**PRÉFET
DE LA NIÈVRE**

Objet : Projet de révision du plan local d'urbanisme de Cercy-la-Tour
Références : Votre dossier réceptionné en préfecture le 03 août 2022

Révision du Plan Local d'Urbanisme (PLU) de la commune de Cercy-la-Tour

Avis des services de l'État

3.2. Règlement graphique

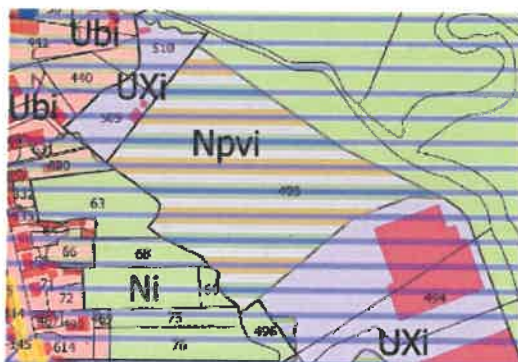
En ce qui concerne le plan du zonage, l'emprise de la zone inondable du Plan de Prévention du Risque inondation (PPRI) de la rivière Aron et de ses affluents semble bien reportée. On peut noter toutefois la présence d'une zone "Npvi", située à proximité de l'entreprise FAURECIA, destinée à l'installation de panneaux photovoltaïques.

Bien que le règlement du PPRi de l'Aron (comme la majorité des PPRi approuvés avant 2015) ne traite pas explicitement de l'installation des panneaux photovoltaïques, l'installation des panneaux photovoltaïques ne peut être admise que dans les secteurs d'aléas faible et moyen, soit avec une hauteur d'eau inférieure à 1.00 m. Au-delà d'une hauteur d'eau de 1.00 m, l'installation des panneaux est donc interdite. Cette règle est valable sur l'ensemble de notre territoire.

Pour en revenir plus particulièrement au PLU de Cercy, la zone "Npvi" est classée en grande partie en secteur d'aléa fort, avec une hauteur d'eau supérieure à 1.00 m. Dans ce secteur d'aléa fort, l'installation de panneaux photovoltaïques ne sera pas admise au titre du risque inondation.

Les zones soumises à OAP, les emplacements réservés et bâtiment agricole susceptible de changer de destination ne figurent pas sur le plan de zonage alors qu'ils sont matérialisés dans la légende.

Dans la légende, pour les secteurs Nxi et Npvi, il y a le même libellé.
